改善箇所説明図

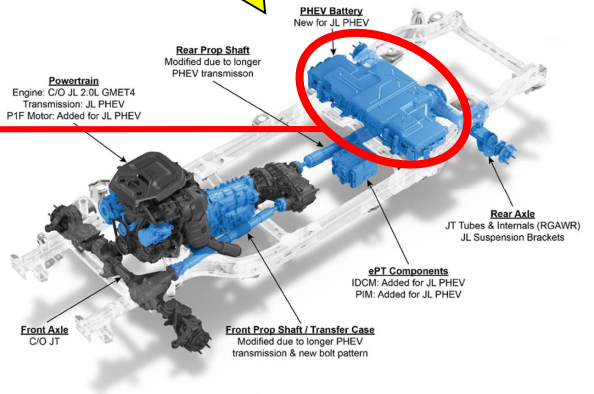
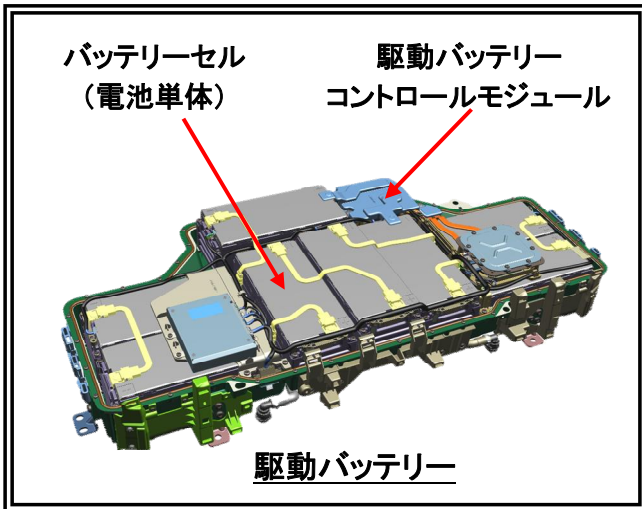
基準不適合部位

駆動バッテリーのバッテリーセルにおいて、電極シートとセパレーターを組み立て工程が不適切なため、電極シートが部分的に変形しているものがある。そのため、電極シートの変形部分がセパレーターを傷つけることにより、バッテリーセルの内部短絡が発生し、駆動バッテリーが過熱し、最悪の場合、火災に至るおそれがある。

全車両、駆動バッテリーコントロールモジュールの制御プログラムを更新し、自己診断機能を備えた対策プログラムをインストールする。対策プログラムにより駆動バッテリーの異常が確認された場合は、駆動バッテリーを良品に交換する。
